**MÉMOIRE EN RÉPONSE AUX OBSERVATIONS DE LA
COMMISSION D'ENQUÊTE
PROJET DE PARC ÉOLIEN « CÔTE RENARD »
MARS 2024**

COMMUNES DE :
Collan (89)
Serrigny (89)
Fleys (89)

Le présent document a pour but d'apporter une réponse aux différentes observations formulées par le public durant l'enquête publique et consignées dans le procès-verbal de synthèse.

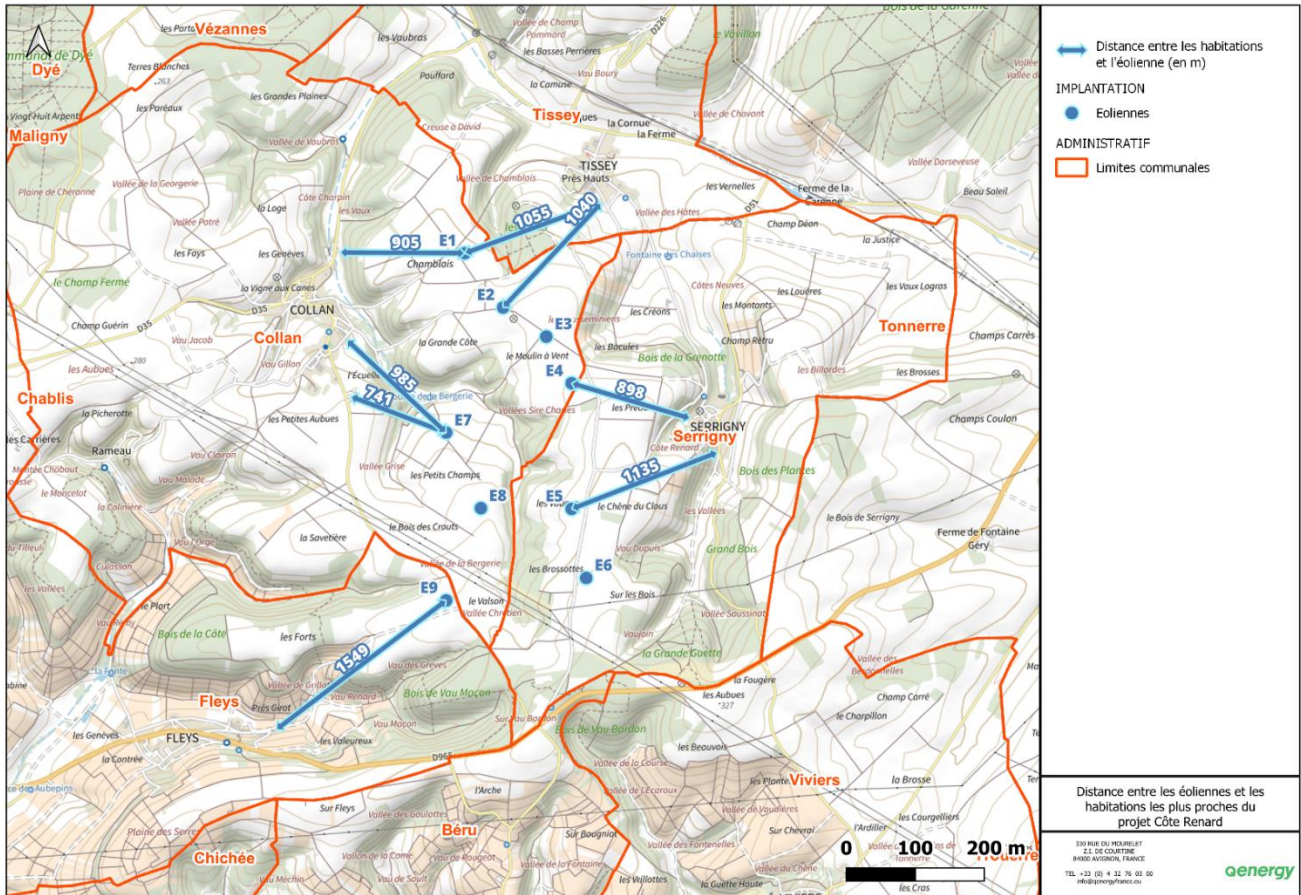
Page 5 partie 2.3 du Procès-verbal de synthèse : « *L'éolienne E7 est située à 730m de mon habitation* ».

Nous rappelons que le dossier de demande d'autorisation présente des variantes d'implantation en partie 4.3 du volume 2 – Etude d'impact environnemental et que la variante retenue est celle de moindre impact pour l'environnement général et donc pour l'environnement humain. Ceci compte tenu des diverses contraintes réglementaires et techniques présentes sur la zone d'implantation potentielle.

C'est donc également le cas de l'éolienne E7, éolienne située à 741m d'une habitation isolée (mais à 985m du bourg) dont l'implantation finale a été choisie compte tenue de contraintes topographiques, agricoles (pratiques et prélèvements de surfaces utiles) foncières ou encore d'effet de sillage (perturbation entre les éoliennes).

Nous rappelons également que l'habitation en question est située sur la commune de Collan, qui bénéficiera de la mesure E17 « bourse aux arbres » (Volume 2 EIE) qui permettra de limiter les impacts visuels par la création de masques végétaux.
